# 7項目の反映に伴う 保安規定の変更について (コメント回答)

2020年7月30日  
東京電力ホールディングス株式会社

- 添付資料
  - 1 基本姿勢の見直し結果
  - 2 社長の責任の整理
  - 3 リスク管理の業務内容
- 補足資料
  - 1 基本姿勢の記載検討

## 2. 指摘事項 2 への対応

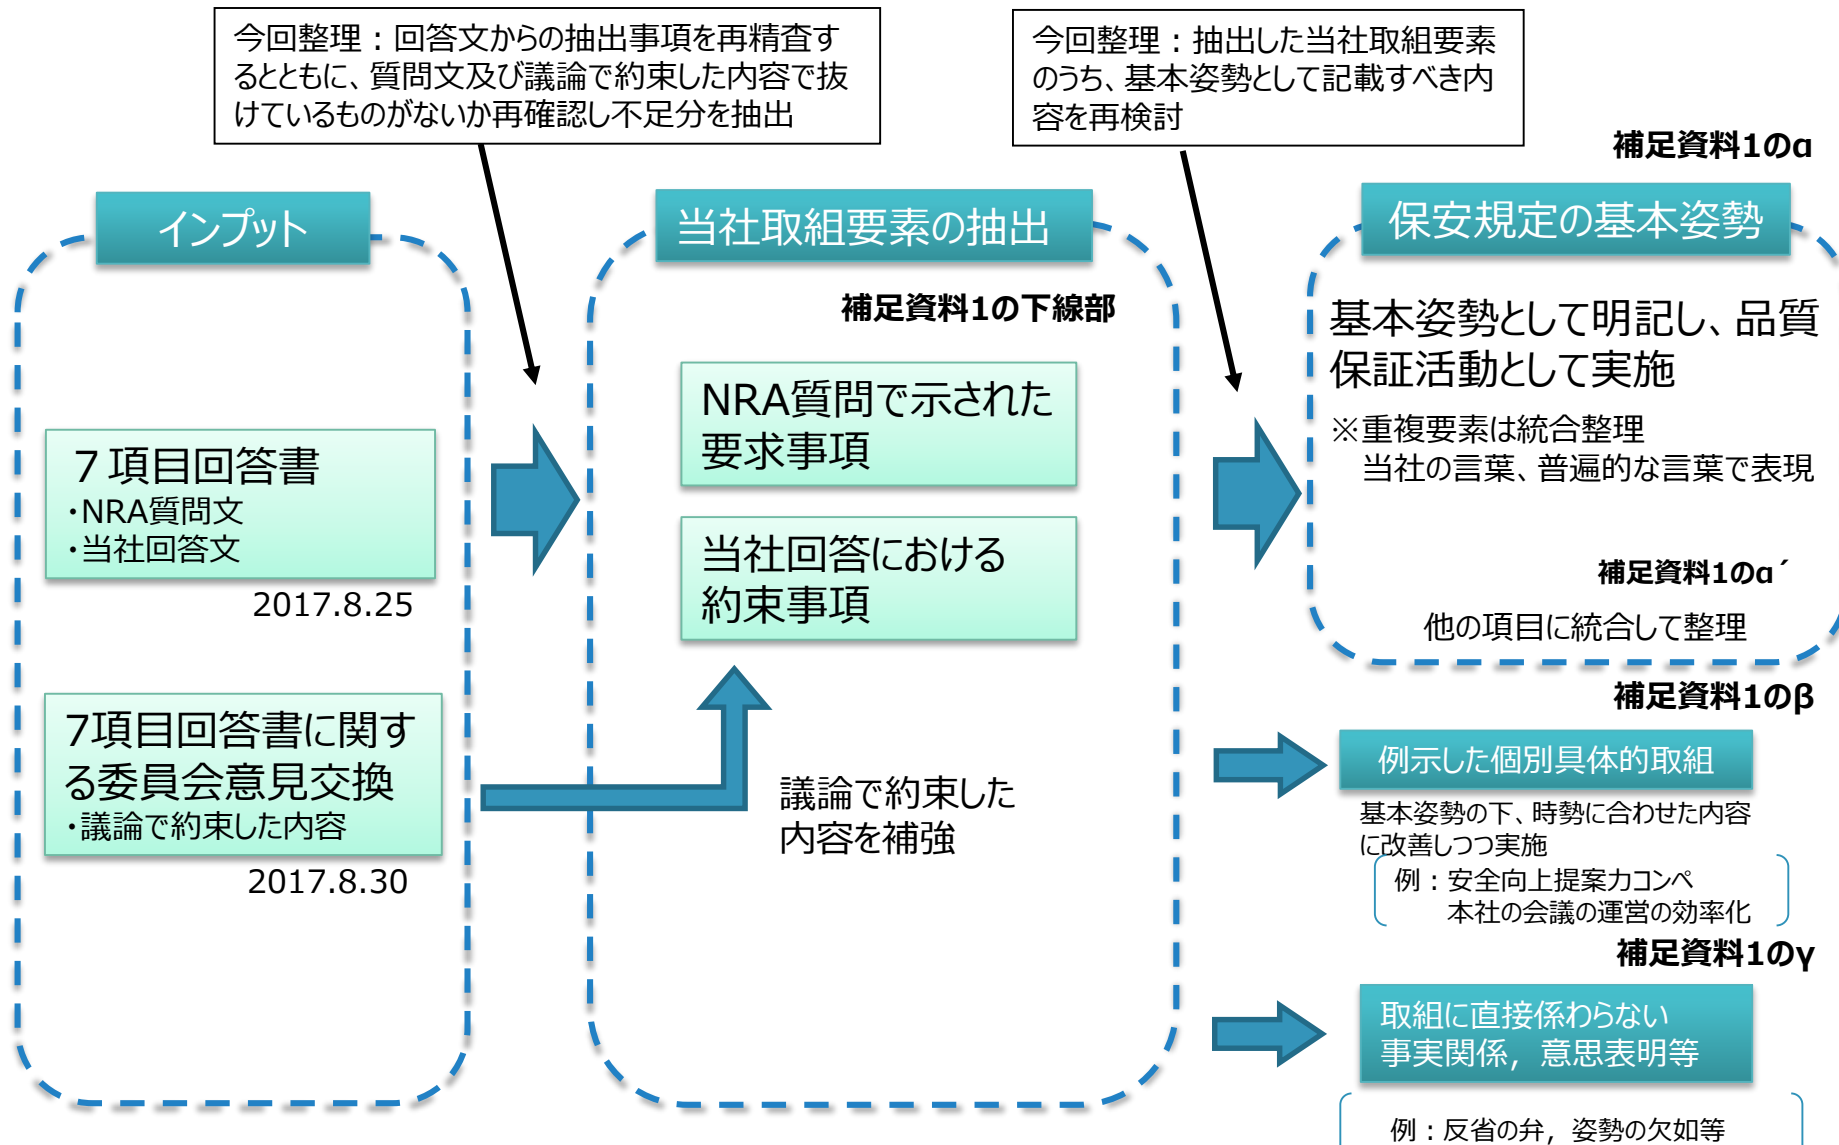
② 7つの約束等が確実に履行されるよう東京電力自らPDCAを回して業務を継続的に改善することは望ましいと考えている。その上で、東京電力は、このような継続的改善を実現するために2. のような申請内容とした（その際、7つの約束等を「原子力事業者としての基本姿勢」という一般的な言葉に置き換えた）と説明しているところ、このような論理構成及び表現が適当なのかどうかについて、議論が必要と考えている。

- ・ 約束した事項を今後の品質保証活動に展開でき、また今回の指摘事項を踏まえ、次の通り記載の考えを整理し基本姿勢を再設定した。（記載のフローは次ページ参照）
  - 7項目は、当社が責任もって果たすべき事項として、当社の言葉に置き換えて記載
  - 当社が文書で回答した事項は、今後の当社の取り組むべき事項を必要に応じて普遍的な言葉で整理して記載（個別具体事項は変化していくことを想定）
  - 委員会での議論で約束した事項は、上記と同様に記載
  - 指摘事項5（石渡委員）、6（伴委員）のご意見も検討し、反映
  - なお、重複記載の削除、記載箇所の統合を実施し、冗長な記載とならないよう留意
- ・ 基本姿勢は上記のとおり作成したものであり、当社として7項目の回答等を品質保証活動を通じて遵守するための用語として設定する。

### [法的責任の観点]

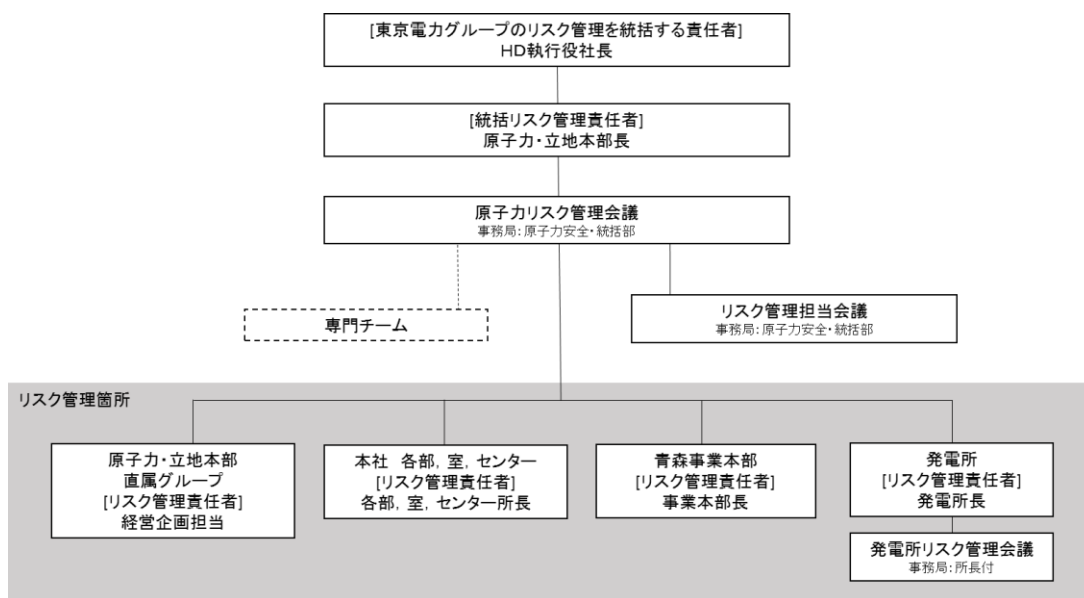
③上記に加え、7つの約束等の遵守を担保するため、少なくとも項目3（安全性追求を優先）と項目4（不確実・不確定なリスクへの取組）の遵守を担保する以下の取組について、保安規定本文に個別にかつ具体的に明記することを求めたいと考えている。

－経営責任者が的確な判断ができるようリスク情報等が報告され、その情報等に基づきそのリスクを顕在化させないための措置を実施することができる体制や業務フロー

- 保安規定に記載すべき事項は、社長が法的責任を果たす、という観点と項目 3（安全最優先）の観点から次の通りとした。（詳細は添付資料 2 参照）
  - ✓ 社長は、重要なリスク情報（不確実・未確定な段階も含む）を把握する。
    - ✓ 社長は、組織に対して業務フロー（マニュアル）を定めさせ、リスクの管理を確実にする。
    - ✓ 重要なリスク情報に対する報告、判断の記録を保管する。
  - ✓ 社長は、重要なリスク情報（不確実・未確定の段階であっても）に対し、安全を最優先した判断を行う。
    - ✓ 社長は、当該リスク情報に対して必要な処置が完了したことの報告を受ける。

法律専門家からは、審査会合資料及び当社作成のマニュアルを確認し、法律上の責任の観点からご意見をいただいている。

- ✓ 予見可能性の観点から、報告を受ける（知る）ことが重要である。
- ✓ 更に報告する仕組みや記録の作成が定められ実行することで、責任が高まったといえる。

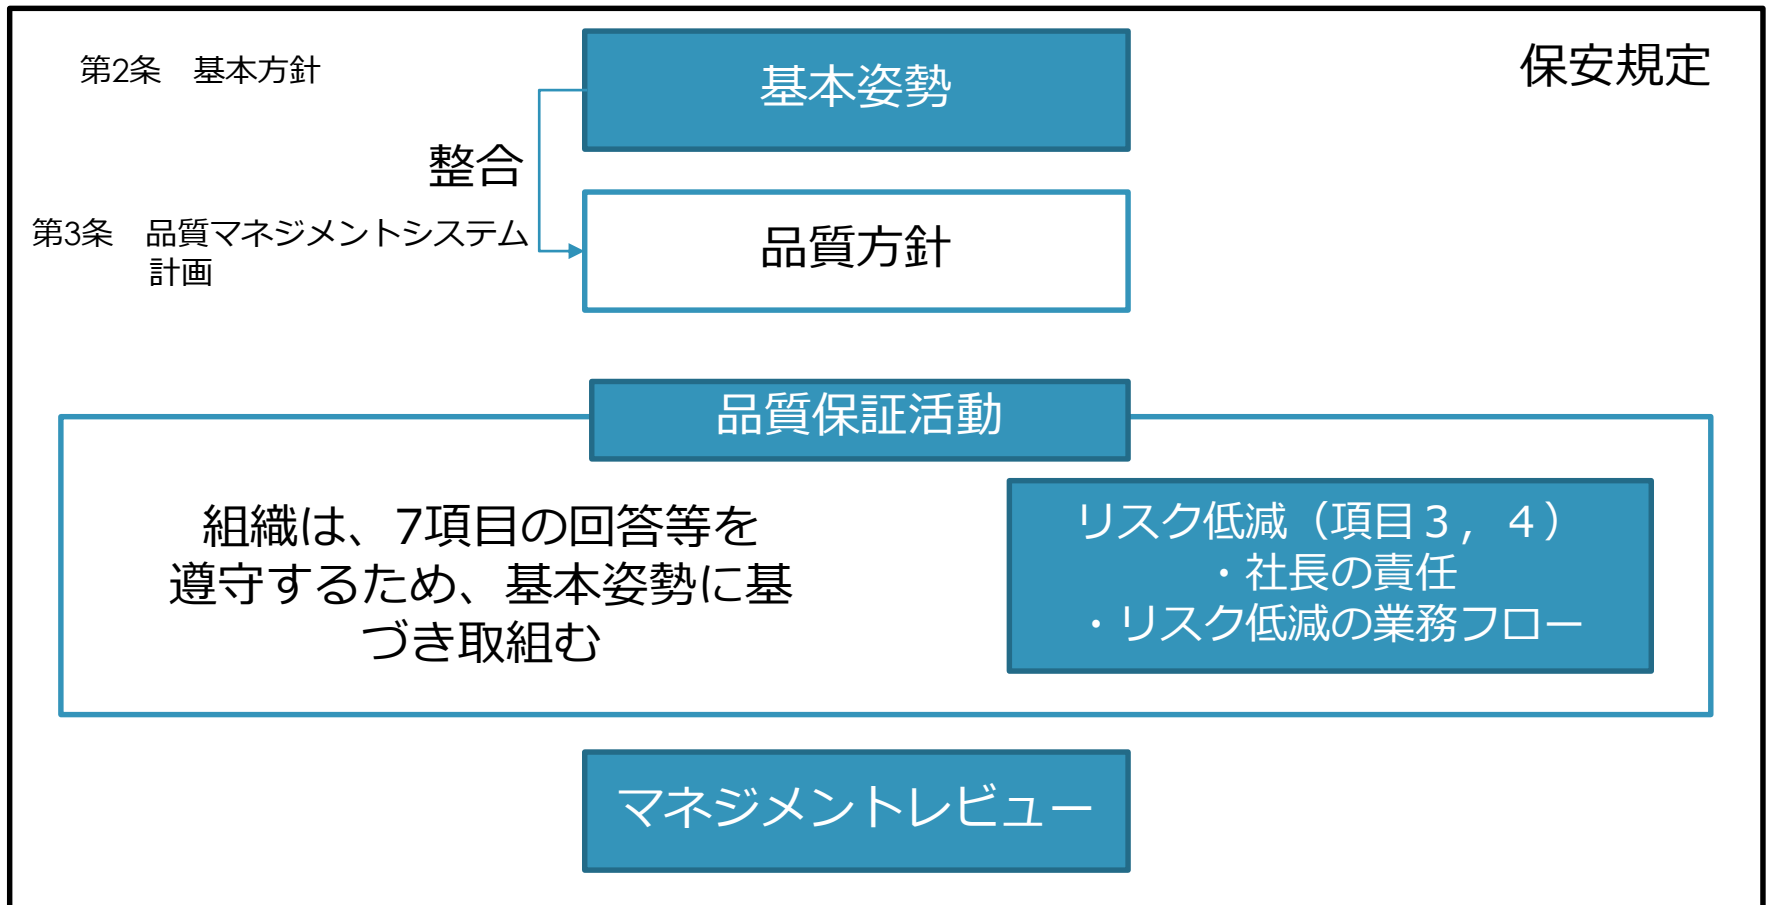
⑦保安規定には基本姿勢という形で記載があるが、7つの約束等をどう守っていくのかというのが明確でない。特に項目3, 4に関連して社長の責任がどこにあるのかをわかるように記載していただくことが必要。

・第2条基本方針に7項目の回答等を遵守することを直接記載することで明確にする。

・当社は、7項目の回答等を遵守するため、主体性をもって取り組むとともに、将来にわたって改善を加えながら取り組む。

・そのため、保安規定の条文においては定めた基本姿勢に基づき、品質保証活動にて具体的な取組に展開し、社長が実施するマネジメントレビューを通じて、継続的にPDCAを回していくこととする。
